**PROJETO HÍBRIDO DO
PARQUE EÓLICO DO ALTO DOURO**
Central Solar Fotovoltaica de Sendim

ESTUDO DE IMPACTE AMBIENTAL

ADITAMENTO

Documento nº	40511-EA-SC05-ADI-00	Data:	14/05/2021
	Nome	Função	Assinatura
Elaborado	IG MB	Coordenação	
Verificado	IG	Coordenação	
Aprovado	ATA	Chefe do Núcleo de Ambiente e Paisagismo

Figura 2.1 – Localização dos locais das pargas

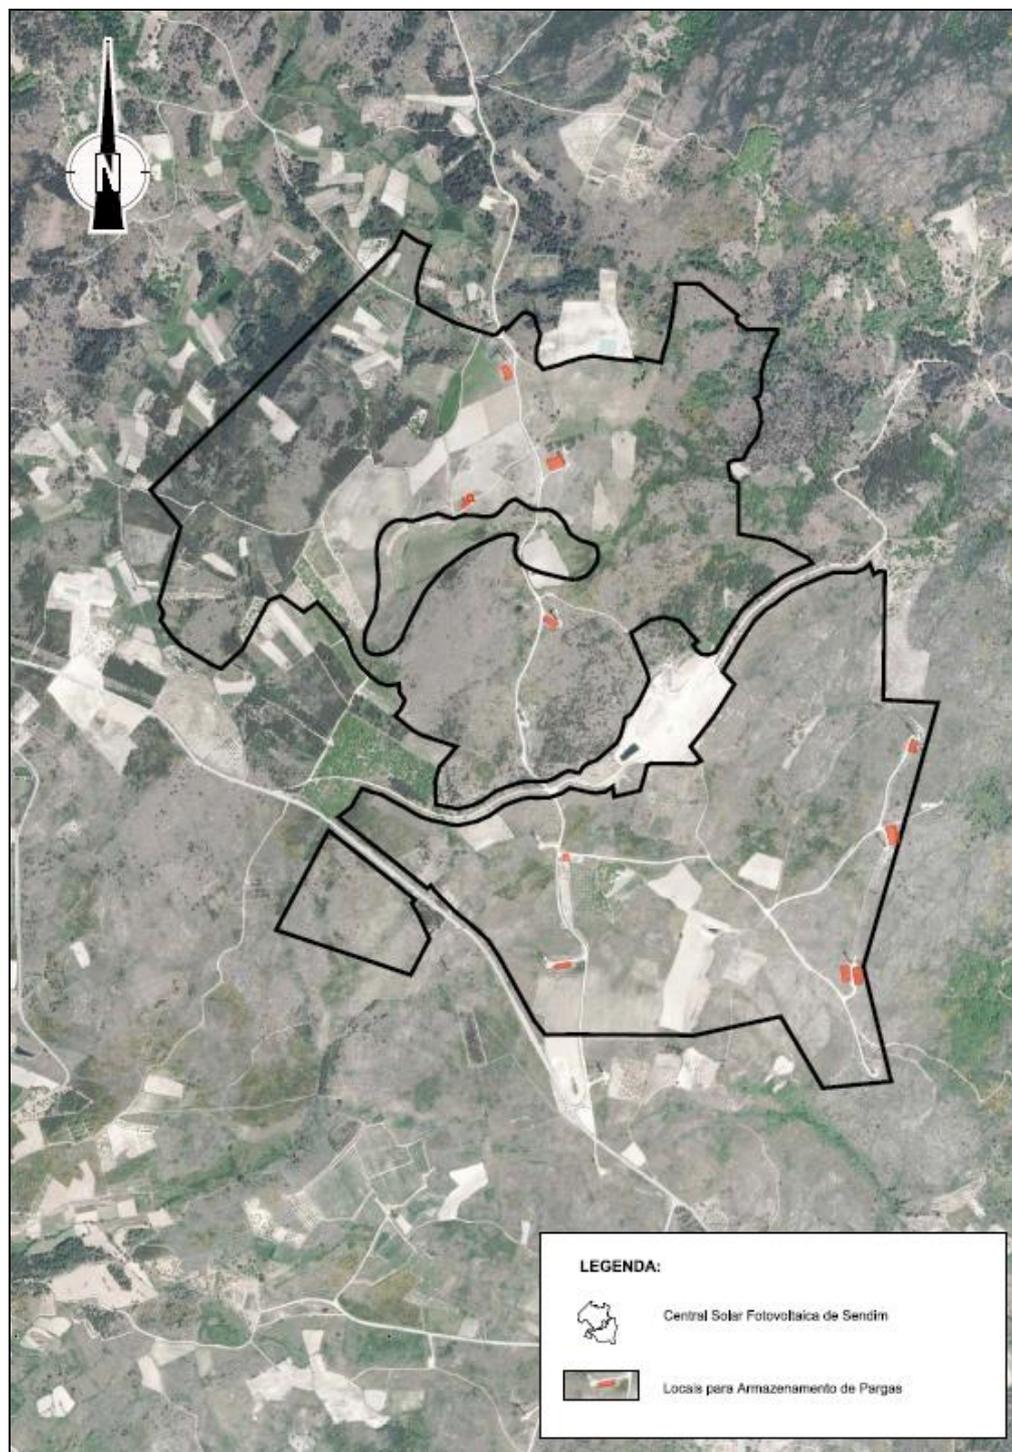
1.6 Identificação em planta, dos locais onde serão armazenadas as pargas, resultantes da decapagem da terra viva, que serão reutilizadas para a recuperação das áreas afetadas.

Apresenta-se seguidamente a localização dos locais onde serão armazenadas as pargas, resultantes da decapagem da terra viva, que serão reutilizadas para a recuperação das áreas afetadas.

ÁREA PROPOSTA PARA ESTALEIRO

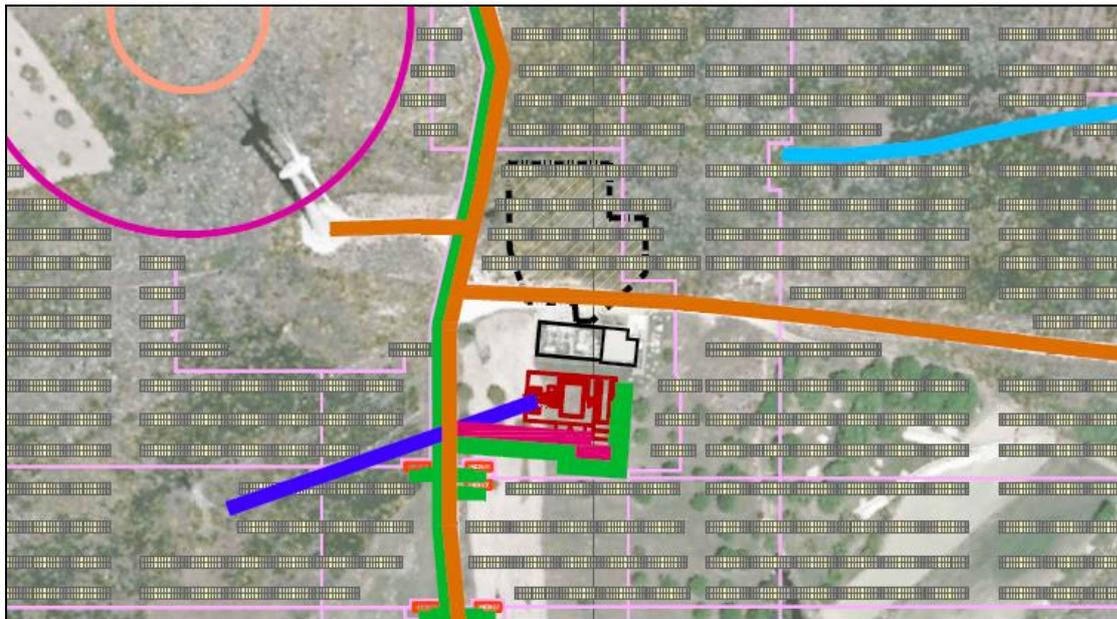
1.7 Localização exata do estaleiro e parque de materiais afetos à construção da Central, incluindo dimensões e respetivas plantas de organização interna.

O Estaleiro fica localizado junto à Subestação existente, tal como consta do **Desenho 40511-EA-SC03-18-001 (Folha 2) – Carta de Condicionantes à Implantação de Estaleiros e Outras Áreas de Apoio à Obra.**

Figura 3.2 – Enquadramento do Projeto face ao ADV e à ZEP do ADV (extrato do Atlas do Património Classificado e em Vias de Classificação, da DGPC)

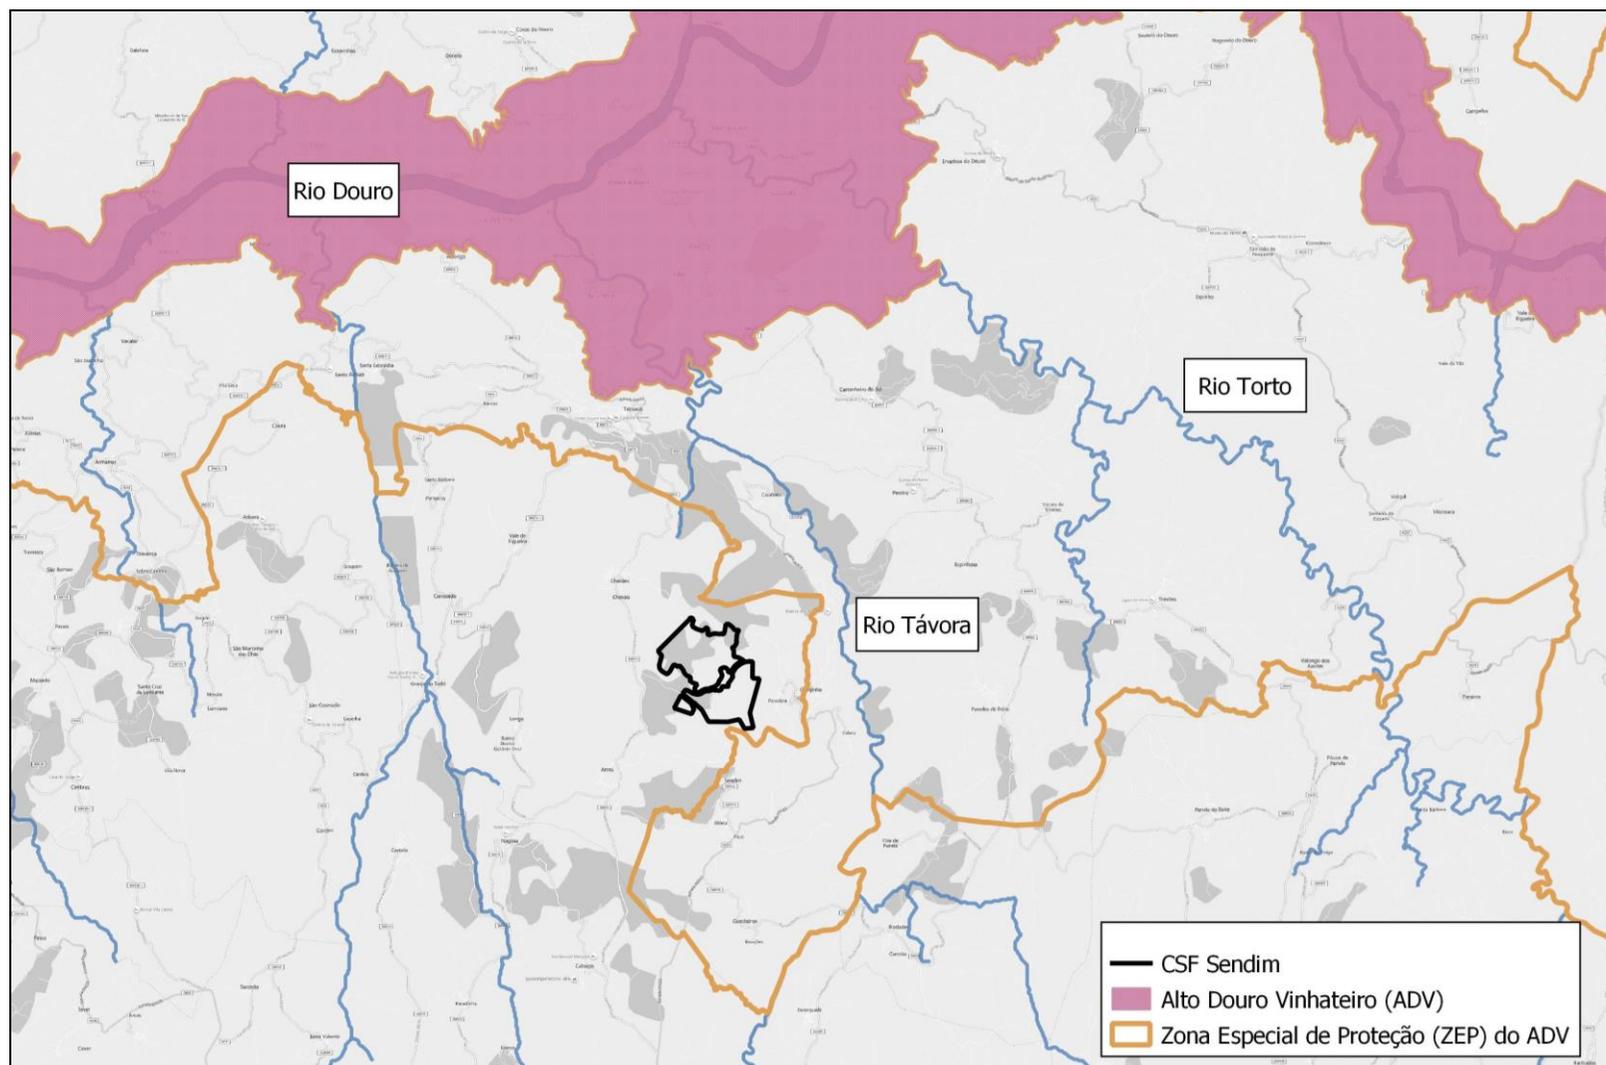
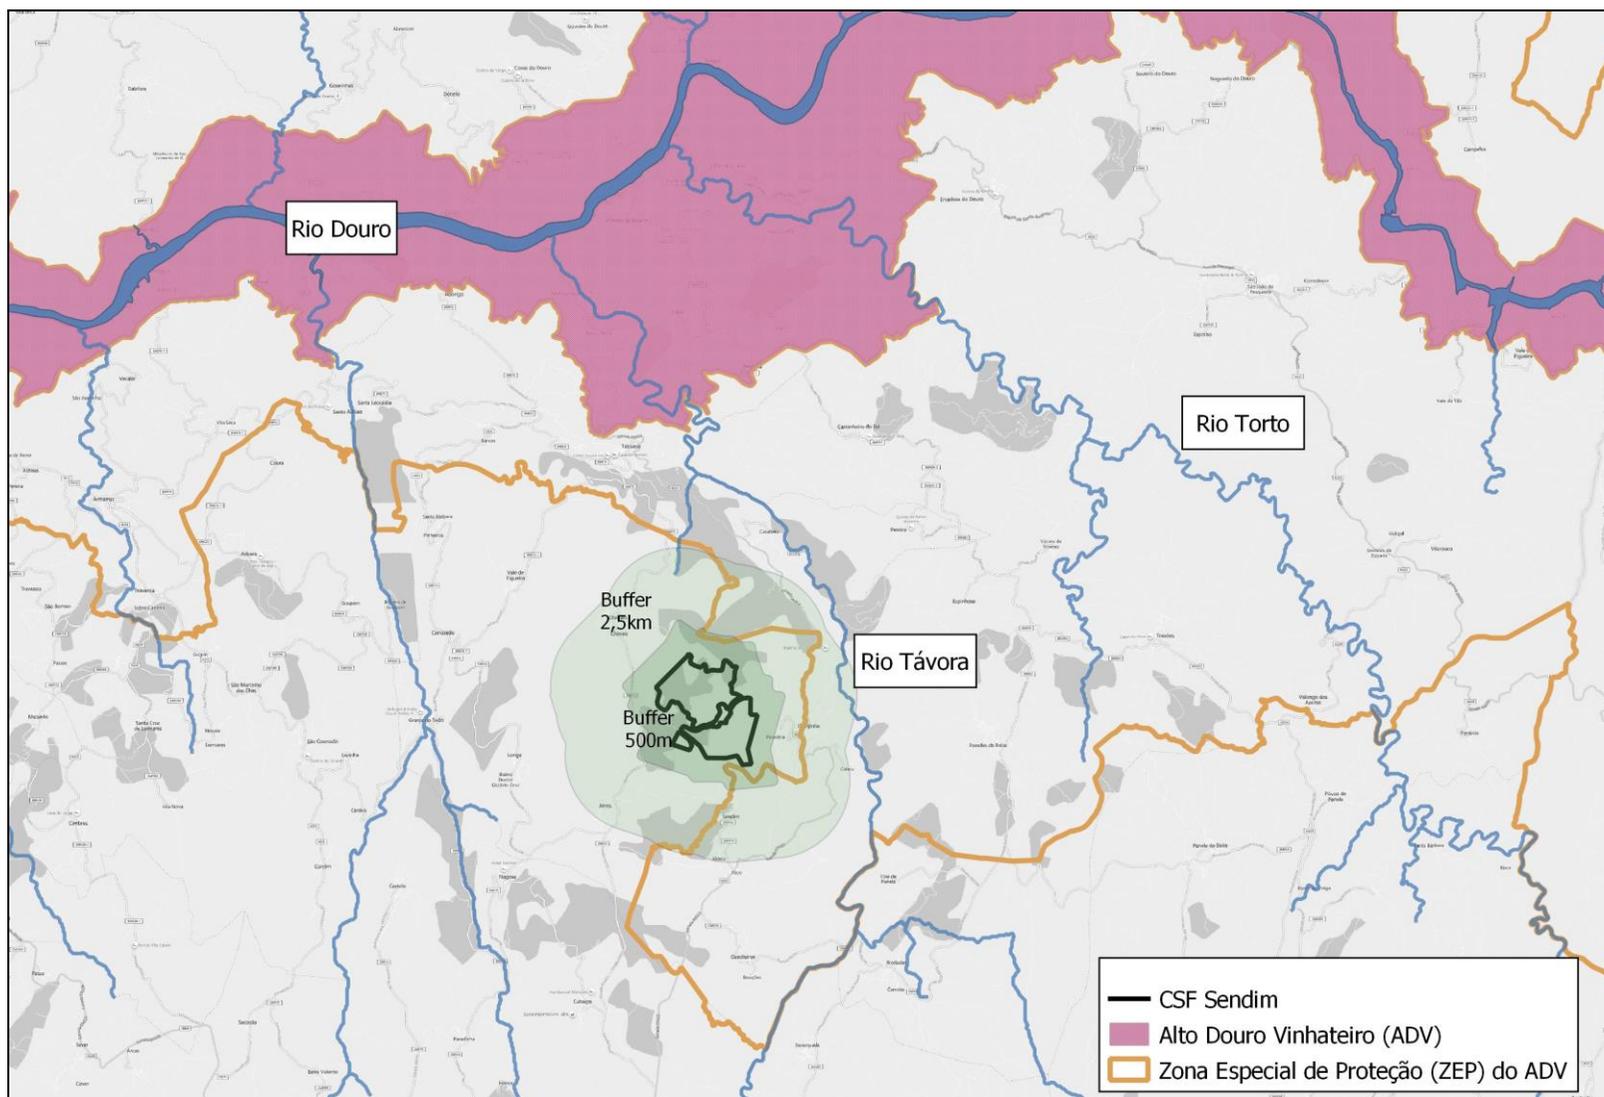
3.1.2 No entanto, de acordo com a informação prestada no estudo e na reunião de apresentação do projeto, não ficou claro que o projeto não interfere com a ZEP-ADV, sendo certo que pelo menos o “buffer” definido como área de estudo para o descritor paisagem (2km) se sobrepõe à área da ZEP-ADV.

Tal como já referido na resposta anterior, a área do projeto não interfere com a ZEP – ADV, verificando-se apenas a sobreposição dos *buffers* a esta área.

Apresenta-se seguidamente uma figura de enquadramento do projeto da Central Fotovoltaica de Sendim, com os buffers (500m e 2,5 km), face ao ADV, e ZEP – ADV.

Figura 3.5 – Enquadramento das áreas sensíveis relativamente ao projeto da Central Solar Fotovoltaica de Sendim

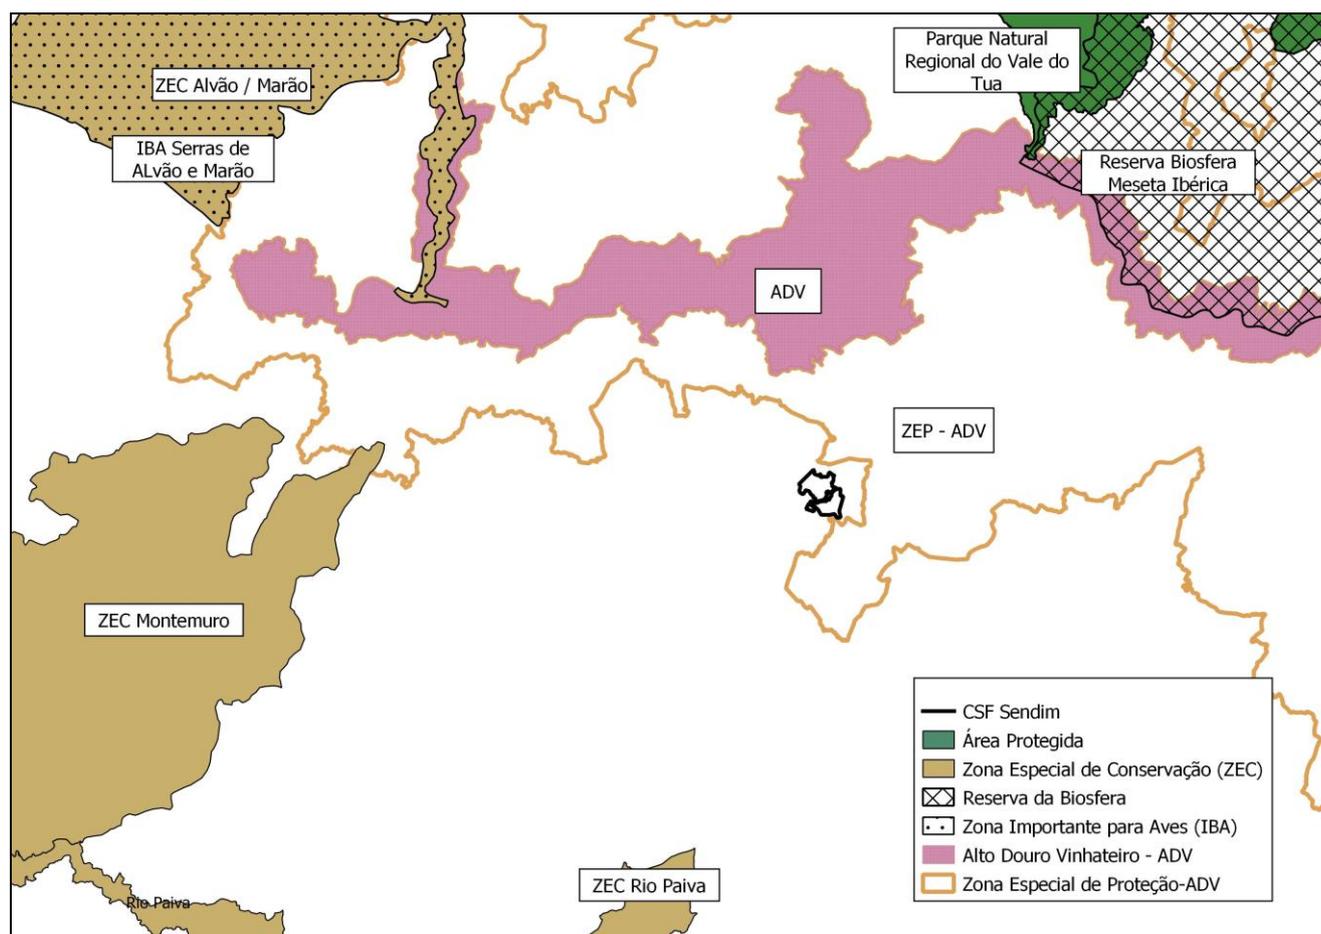
3.1.4 Atualização da cartografia apresentada (pagina 25 do RS) relativa a áreas sensíveis contemplando a área classificada do ADV e respetiva Zona Especial de Proteção

Por lapso, não foi incluída a área Classificada do Alto Douro Vinhateiro, nem a respetiva Zona Especial de Proteção na **Figura 3.6** da página 25. Assim, esta figura foi atualizada no âmbito deste Aditamento e apresentada seguidamente.

Figura 3.6 – Risco de Incêndio no local do novo edifício

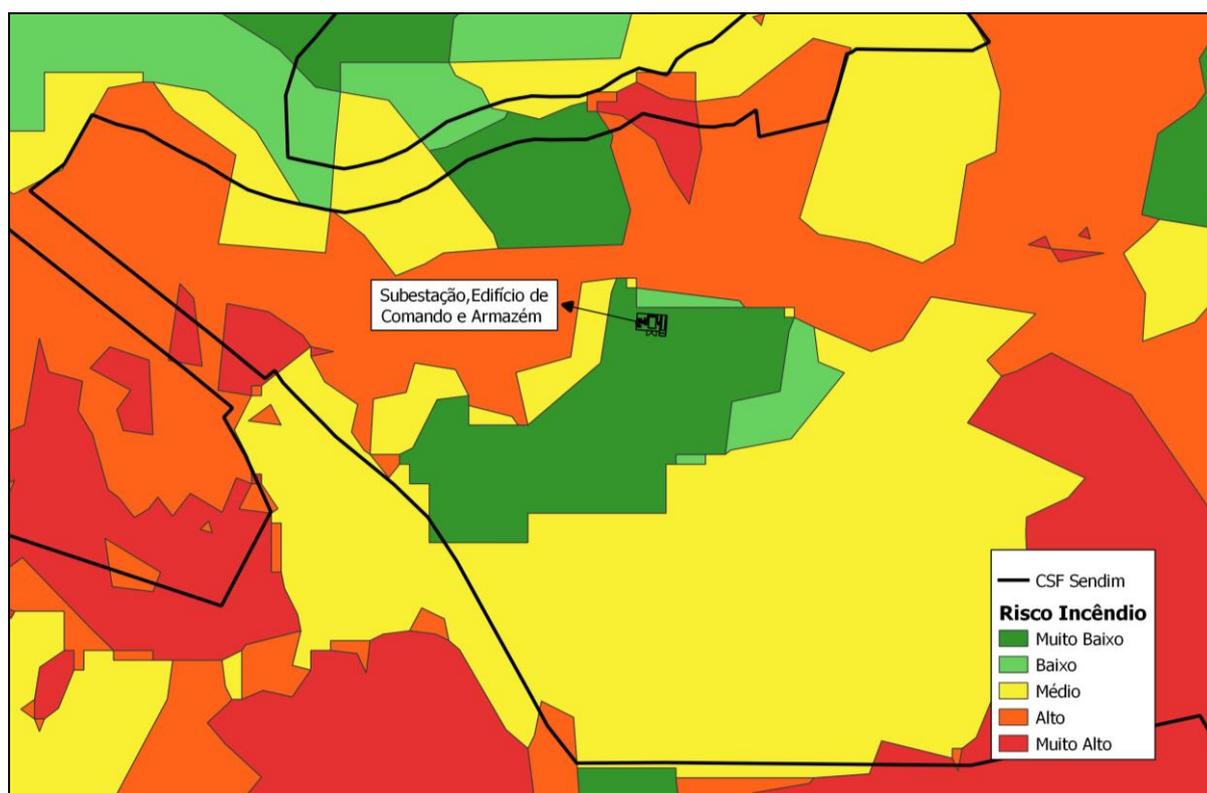
3.2.6 No EIA página 199 refere conjugado com o desenho n.º 40511-EA-SC03-15-00 do Volume 03 - Desenhos, que parte da central fotovoltaica se insere em área de perigosidade alta e muito alta, sendo deste modo necessário instruir o regime de exceção previsto no Artigo 16º do D.L. n.º 124/2006, de 28 de junho alterado e republicado pelo D.L.n.º14/2019, de 21 de janeiro. Dado que na planta desenhada não está representado os edifícios a construir, contudo verifica-se que estarão inseridos nestas classes. Face ao exposto, julga-se oportuno que o promotor solicite à Câmara Municipal uma declaração de interesse municipal, referente à instalação deste equipamento, conforme definido no art.16º do D.L. n.º 124/2006, de 28 de junho alterado e republicado pelo D.L.n.º14/2019, de 21 de janeiro e entregue uma planta atualizada com a representação dos edifícios.

Da cartografia de risco de incêndio apresentada no EIA, nomeadamente do **Desenho 40511-EA-SC03-15-001 (Volume 03 – Desenhos)**, verifica-se que efetivamente, a zona de implantação do projeto se sobrepõe a algumas zonas de risco Alto e Muito Alto quanto ao risco de incêndio, ainda que na generalidade a área de estudo apresente risco Muito Baixo ou Baixo.

Contudo, ainda que na globalidade da área de estudo se identifiquem áreas de risco de incêndio Alto e Muito Alto, em relação ao edifício a construir, o mesmo localiza-se numa área de risco mínimo (risco Muito Baixo), tal como se pode observar na figura seguinte.

Figura 3.7 – Localização das CSF de Sendim e Riodades

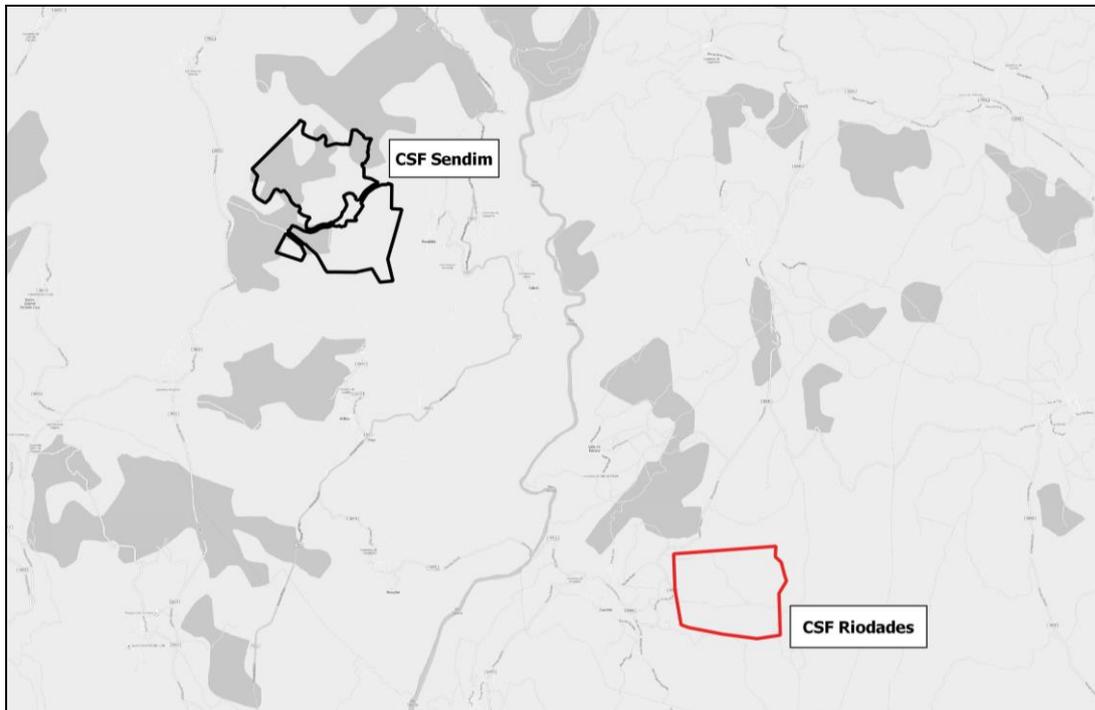
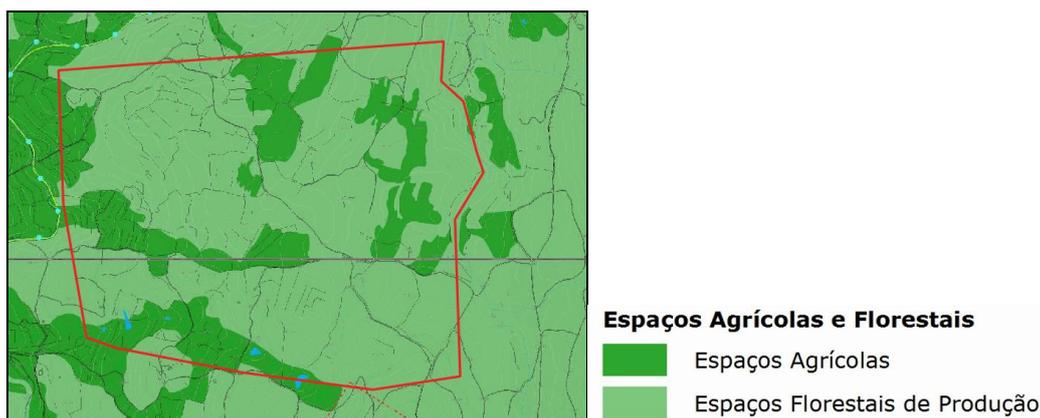
3.2.8 Identificação e Avaliação dos impactes cumulativos sobre o “Ordenamento do Território” decorrentes da localização de outros projetos na envolvente, numa abrangência mais lata, contemplando não só os Instrumentos de Gestão Territorial, como também os aspetos relativos à articulação do território com o Uso do Solo, a paisagem, o ambiente biofísico e social, e demais. Com uma classificação igual à dos restantes fatores ambientais em estudo neste EIA.

Em relação a Riodades apesar desta Central também fazer parte do Parque Eólico do Alto Douro, a mesma encontra-se relativamente distante, a cerca de 8 km de distância. Ainda assim, admite-se que cumulativamente, os dois projetos de centrais solares fotovoltaicas poderão provocar alterações sobre os meios comuns recetores de impactes, pelo que foi efetuada uma análise dos impactes cumulativos no **Ordenamento do Território, Solos e Uso dos Solo** e a **Paisagem**.

Em relação à futura Central Solar Fotovoltaica de Riodades, esta localiza-se no concelho de São João da Pesqueira. O PDM de São João da Pesqueira foi revisto (Primeira Revisão), pelo Aviso n.º 8947/2018 de 2 de julho. Verifica-se que as classes de espaços afetadas pela futura central solar dizem respeito a “Espaços Florestais de Produção” e “Espaços Agrícolas”, pertencentes ao Solo Rústico.
